美浜3号炉－耐震－7

タイトル	格納容器貫通部等の炭素鋼配管母管の内面の全面腐食を耐震安全上考慮する必要が無い経年劣化事象として抽出する根拠について
説明	<p>炭素鋼配管母管を含む配管の内面腐食（全面腐食）については、30年目の高経年化技術評価（PLM30）では、高経年化対策上着目すべき経年劣化事象として、評価の対象としていたが、劣化状況評価（PLM40）では、現状保全を継続することで、機能の維持は可能であることから、高経年化対策上着目すべき経年劣化事象ではないと評価しており、耐震安全性評価では仮に腐食が進行しても現状保全によって管理される程度の範囲の進行では固有振動数の変化および断面係数への影響は軽微であることから、耐震安全性に影響を与えるものではないとしている。</p> <p>したがって、今後も現状保全で管理される程度の範囲の進行では固有振動数/強度への影響は軽微であることから、耐震安全性に影響を与えるものではないとしている。</p> <p>PLM30および劣化状況評価（PLM40）での評価内容は以下のとおり。</p> <p>&lt;PLM30での評価&gt;</p> <p>【消火水系統配管、雑用空気系統配管】（格納容器貫通部貫通配管） 消火水ライン及び雑用空気ラインの貫通配管は、炭素鋼製であり、消火水ラインについては内部流体が飽和溶存酸素濃度（最大約8ppm）水であること、また雑用空気ラインについては結露水が発生する可能性もあることから、長期使用により腐食減肉する可能性がある。</p> <p>【復水器空気抽出系統配管（PLM40では評価対象外）、気体廃棄物処理系統配管】 復水器空気抽出系統配管の通常運転時使用されず内部流体が滞留する部位では、通常の水質管理が困難となり、腐食が発生する可能性があることから、経年変化に対する評価が必要である。 また、気体廃棄物処理系統配管の内部流体には水分等も含まれており、腐食が発生する可能性があることから、経年変化に対する評価が必要である。</p> <p>【海水系統配管】 海水が接するため、内部にライニングを施工しているが、ライニングのはく離等により海水が接液した場合は、腐食が発生する可能性があることから、経年変化に対する評価が必要である。</p> <p>&lt;劣化状況評価（PLM40）での評価&gt;</p> <p>【消化水系統配管、雑用空気系統配管】（格納容器貫通部貫通配管） 消火水ラインおよび雑用空気ラインの貫通配管は炭素鋼製であり、</p>

美浜3号炉－耐震－9

タイトル	蒸気発生器の冷却材出入口管台セーフエンドの応力腐食割れに対する耐震安全性評価について
説明	<p>蒸気発生器の冷却材出入口管台セーフエンドの応力腐食割れについては、「美浜2号における評価」に基づき同様の評価を実施することとする。なお、

図2 固定式継手 (2枚端板) の評価部位

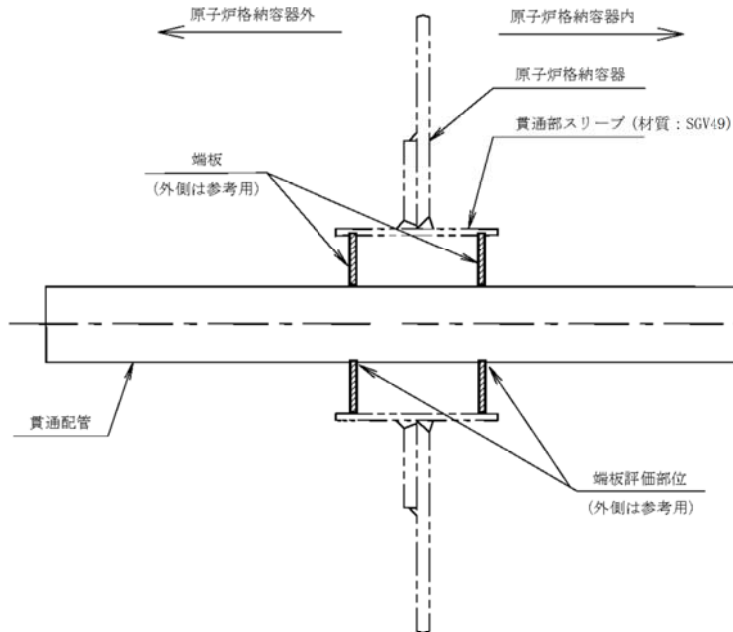
<p>タイトル</p>	<p>抽出ライン系統配管の固定式継手（端板）の疲労割れに対する評価の具体的内容（評価仕様、解析モデル、入力（荷重）条件、評価結果を含む）について。</p>																																																																		
<p>説明</p>	<p>1. 記号の説明 固定式継手（2枚端板）の疲労評価に用いる記号について、表1に示す。</p> <p>表1 固定式継手（2枚端板）の疲労評価に用いる記号</p>

評価部位 (PEN#286) は、図2に示す格納容器貫通配管に設置された固定式継手 (2枚端板) のうち、C/VバウンダリーであるC/V内側端板の配管溶接部 (全溶け込み溶接) とする。

以上より、抽出ライン系統配管の固定式継手（2枚端板）の疲労割れに対する耐震安全性に問題はない。

図-1 配管サポートの外形図

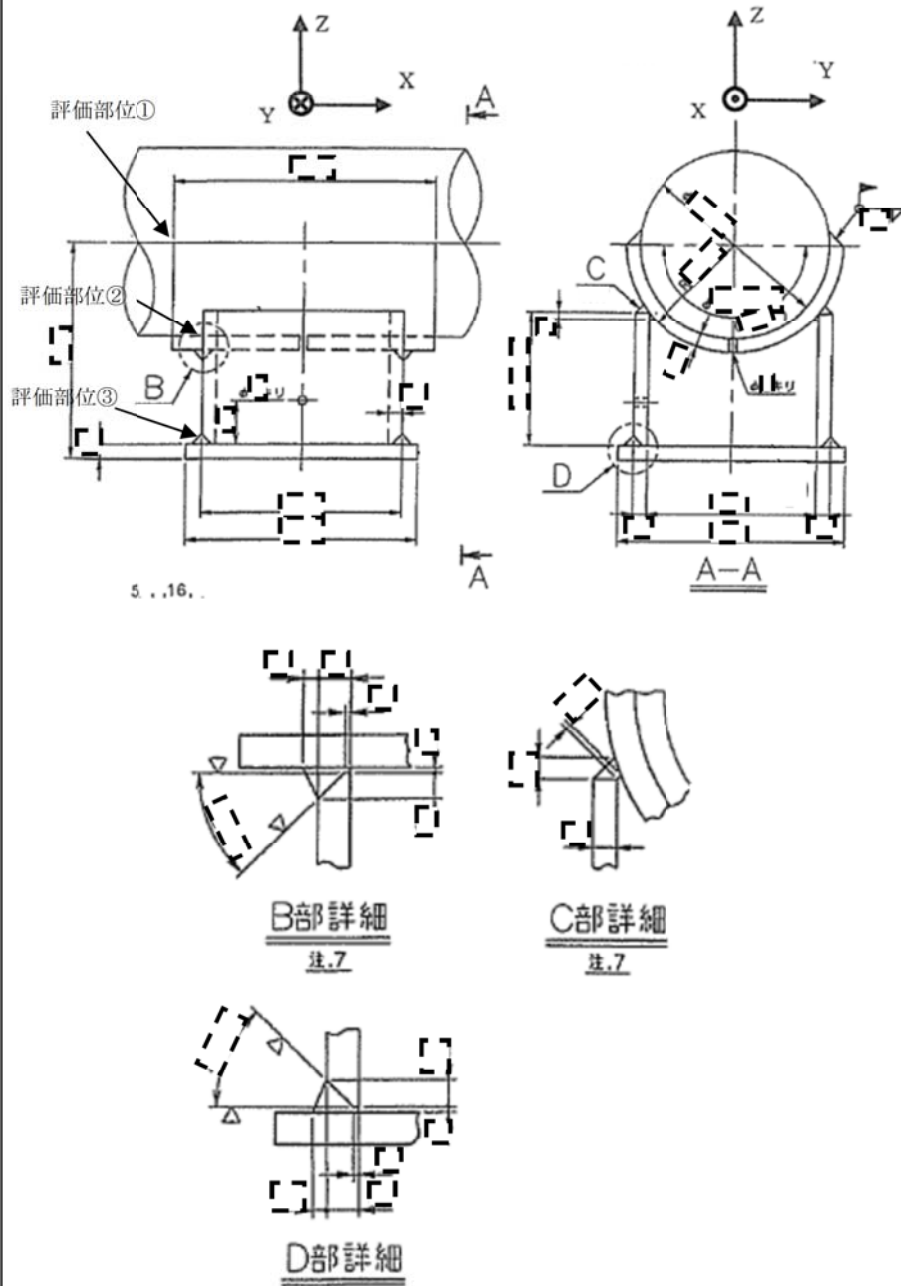
<p>タイトル</p>	<p>余熱除去系統配管のアンカーサポート取付部の疲労割れに対する評価の具体的内容（評価仕様、解析モデル、入力（荷重）条件、評価結果を含む）について。</p>																							
<p>説明</p>	<p>余熱除去系統配管のアンカーサポートにかかる荷重をもとに、各応力を算出した過程は以下のとおり。</p> <p>1. 評価用荷重の算出</p> <p>配管を3次元梁モデル化してS s地震時の支持点荷重を全波包絡FRSによるスペクトルモーダル解析にて算出している。評価部位はサポートラグ（固定点）であり、隣接する解析ブロックとの境界部になる。この為、両ブロックの解析結果から得られた荷重を合成<sup>*</sup>し、評価荷重としている。算出された評価用荷重は表1のとおり。</p> <p style="text-align: center;">表1 評価用荷重（S s）</p>

各部位の許容応力を表3に、評価結果を表4に示す。評価部位に発生する応力は許容応力以下であることから、耐震安全性評価上問題ない。

地震時のき裂安定性評価フロー

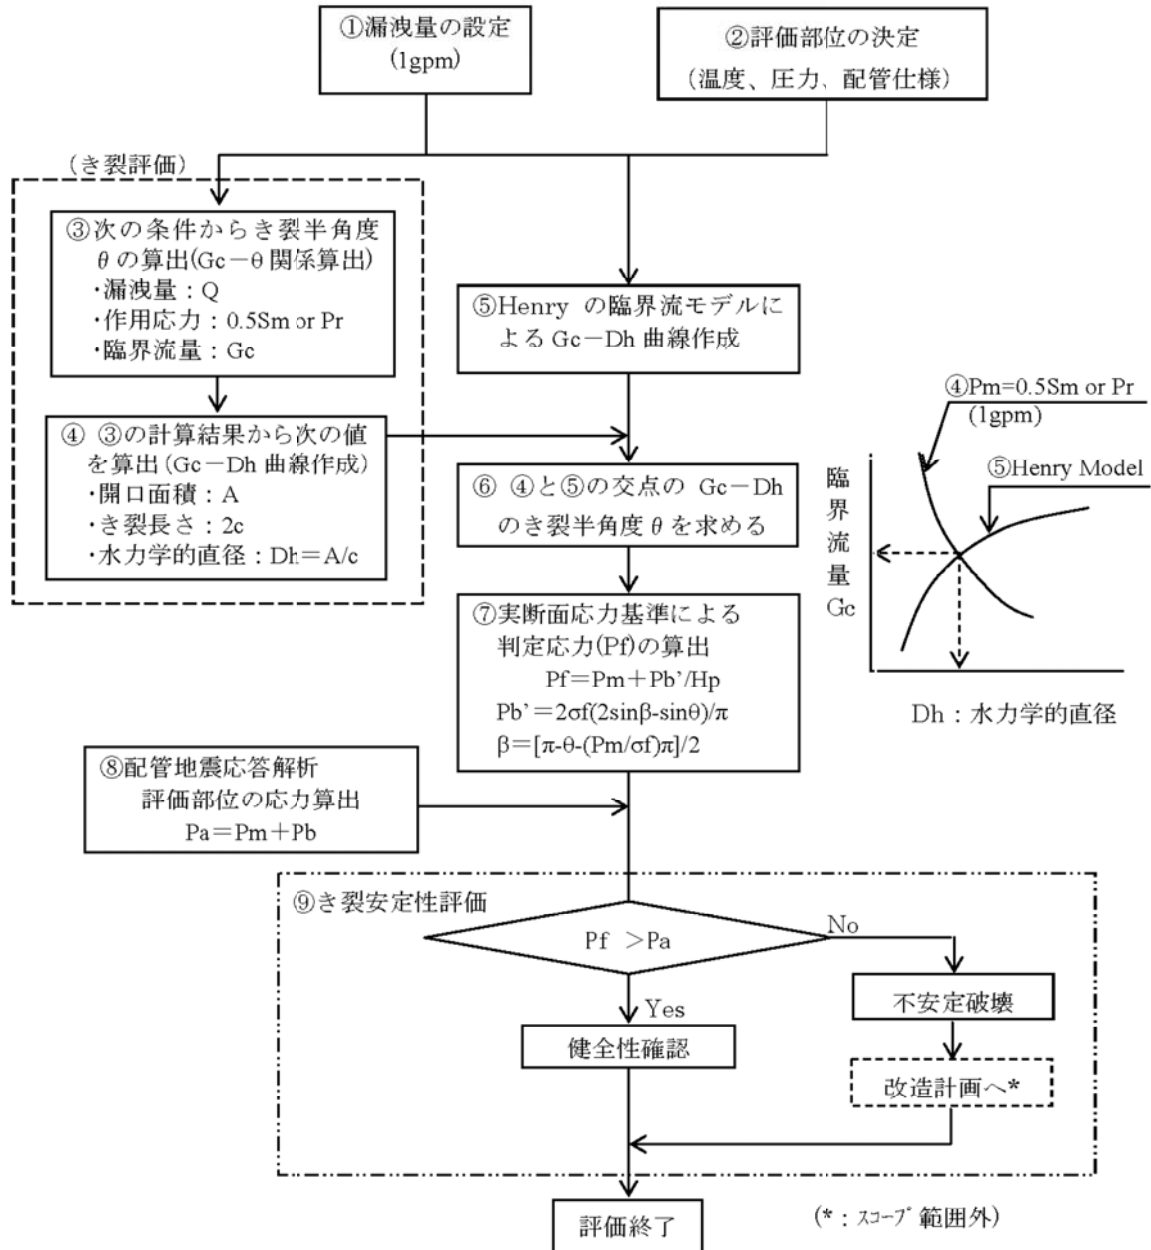
<p>タイトル</p>	<p>余熱除去系統配管の高サイクル熱疲労割れに対する評価の具体的内容（評価仕様、解析モデル、入力（荷重）条件、評価結果を含む）について。</p>																												
<p>説明</p>	<p>余熱除去系統配管の高サイクル熱疲労割れに対する評価を添付1のフローに従い算出した過程は、以下の通り。</p> <p>1. 発生応力の算出 配管を3次元梁モデル化してSs, Sd地震時の支持点応力を全波包絡FRSによるスペクトルモーダル解析にて算出している。 算出した発生応力を表1に示す。また、評価位置を添付2に示す。</p> <p style="text-align: center;">表1 発生応力</p>

B-RHR熱交換器 出口合流部(CV外) 10B-sch40	地震力	発生応力 (MPa)	判定応力 (MPa)	応力比
	Ss			0.44
	Sd			0.44以下

図2 炉内構造物耐震評価モデル

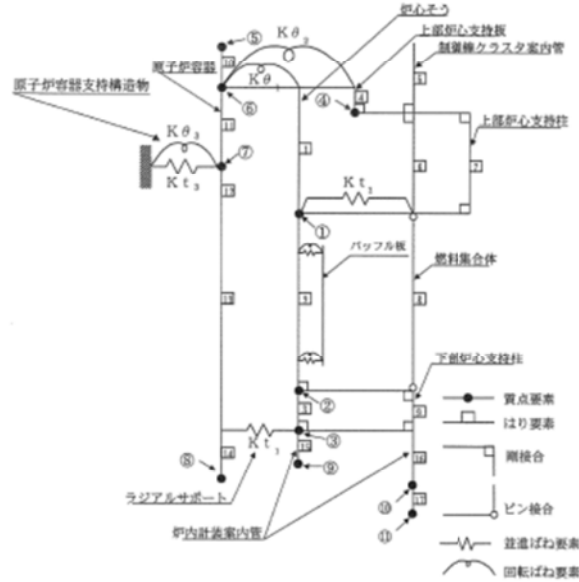
<p>タイトル</p>	<p>バッフルフォーマボルトの照射誘起型応力腐食割れに対する評価の具体的内容（評価仕様、解析モデル、入力条件（変位、加速度、抗力）、評価結果を含む）について。</p>
<p>説明</p>	<p>以下のとおり、評価の具体的内容を示す。</p> <p>1. ボルト損傷本数と想定箇所</p> <p>技術評価において、原子力安全基盤機構「照射誘起応力腐食割れ（IASCC）評価技術」事業で得られた最新知見を用いて評価した結果、運転開始後60年時点でのボルトの損傷本数は管理損傷ボルト数（全体の20%）以下との結果が得られているが、本耐震安全性評価では、図1に示すとおり2～6段全てのバッフルフォーマボルト（全バッフルフォーマボルト672本のうち、480本の損傷を想定）が損傷したと仮定した。</p>  <p>図1 バッフルフォーマボルト損傷想定箇所</p> <p>【評価対象部位】</p> <p>他のバッフル板で端が支持されていない②-A面、B面および③-B面のバッフル板（地震荷重を全てボルトで受けるため厳しい）のうち、幅が大きくボルト1本あたりの地震荷重が最も大きくなる「バッフル板②-B面」のボルトを評価対象とした。</p>

バッフルフォーマボルトが受ける地震荷重は、図1に記載のバッフル板②をはり要素でモデル化し、これを組込んだ炉内構造物耐震評価モデル(図2)を用いて、全波包絡FRSによるスペクトルモーダル法によりSs地震時の応答解析を実施し算出した。

バッフルフォーマボルトの地震時における応力評価結果を表2に示す。発生応力は許容応力を超えることはなく、耐震安全上問題がないことを確認した。なお、発生応力は大きい方の最下段の評価結果を採用した。

図1 制御棒挿入時間評価の流れ

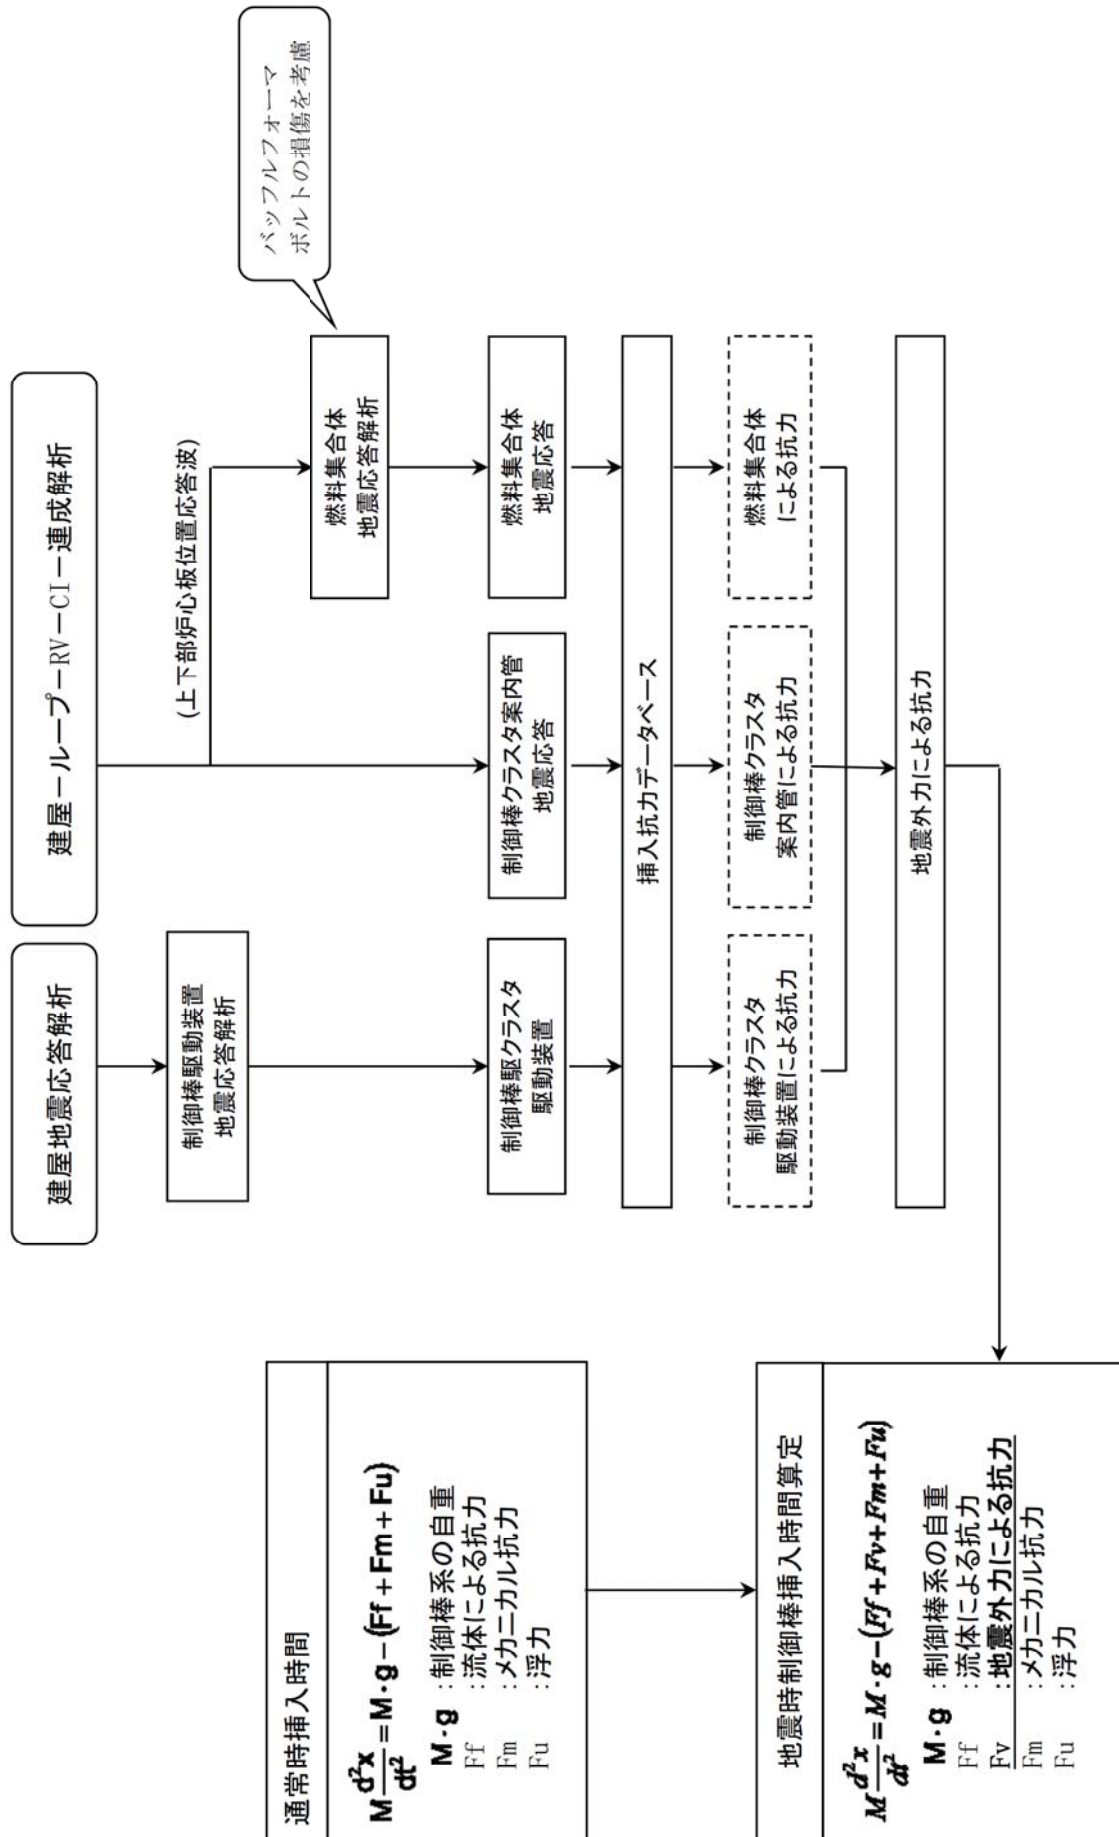
バッフルフォーマボルトの照射誘起型応力腐食割れに対する評価として実施する、制御棒挿入時間評価の内容は以下のとおり。

制御棒挿入時間の評価結果を表4に示す。バッフルフォーマボルトの損傷を考慮した場合も、挿入時間は規定時間を満足しており、耐震安全上問題がないことを確認した。

図6-1 評価で想定する被覆管の摩耗形状

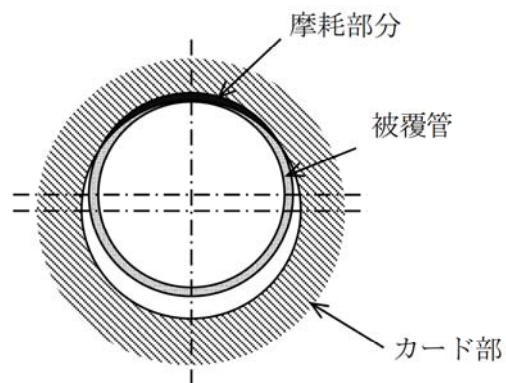
タイトル	制御棒被覆管の摩耗に対する評価の具体的内容（評価仕様、解析モデル、入力条件（変位、加速度、抗力）、評価結果を含む）について
説明	制御棒被覆管の摩耗に対する具体的評価内容（応力評価）について、添付1に示す。 また、制御棒被覆管の摩耗に対する具体的評価内容（挿入時間の評価）について、添付2に示す。

被覆管摩耗は、図6-1に示す通り貫通時の被覆管断面積の欠損割合が最も大きな摩耗形状を考慮する。

図1 制御棒クラスタ案内管 案内板摩耗の仮定

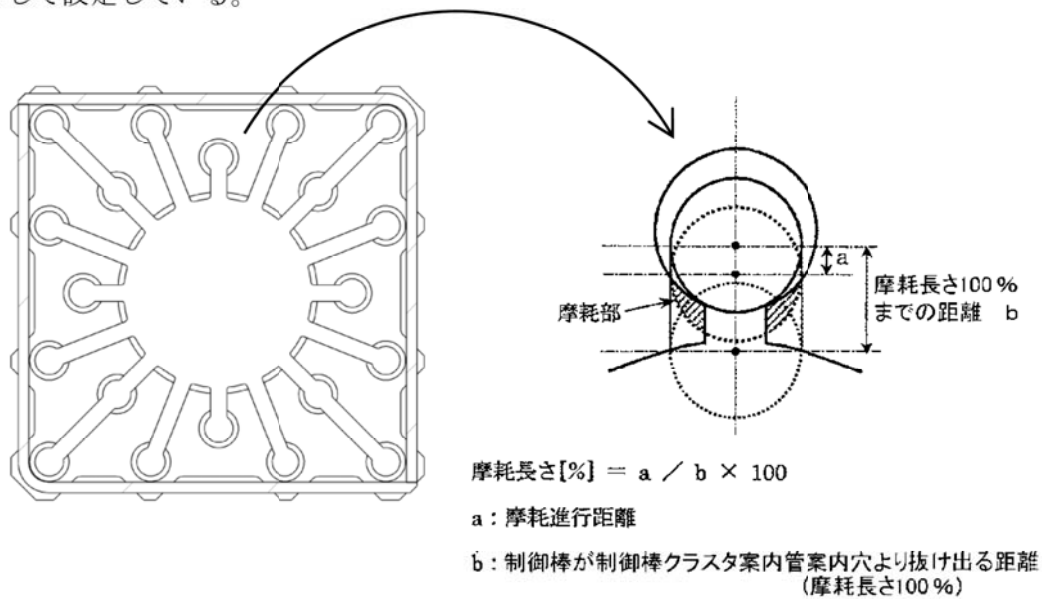
また、制御棒被覆管の摩耗に対する評価では、制御棒の摩耗及び制御棒クラスタ案内管案内板の摩耗を考慮した挿入抗力を地震時の制御棒挿入抗力に付加し、挿入時間を算出する。評価の全体フローを図2に示す。

制御棒に対しては、保守的に制御棒の被覆管の一部が100%摩耗することを仮定している。また、制御棒クラスタ案内管の案内板は図1に示す様な摩耗を仮定している。

これらの摩耗条件を組み合わせた場合に最大となる制御棒挿入抗力を、摩耗による抗力として設定している。

図1 炉心そうにおけるき裂想定部位

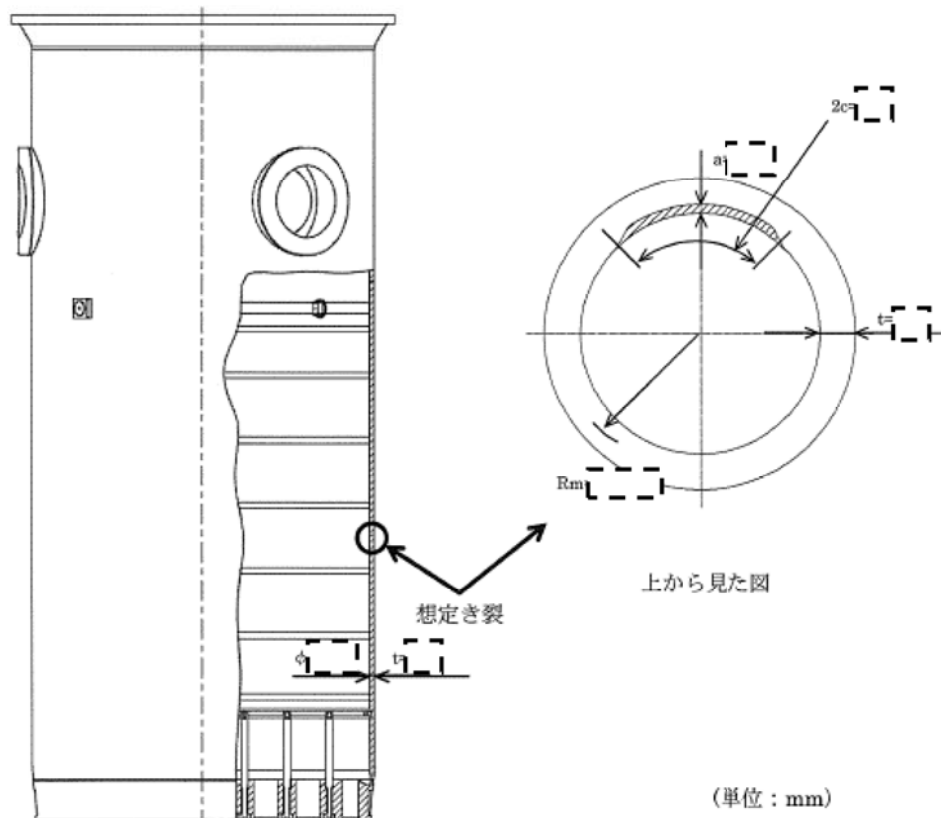
き裂の想定部位 (評価部位) は、図1に示す通り、溶接部にき裂が想定されることから、下部炉心そう上部胴と下部胴の溶接部とした。
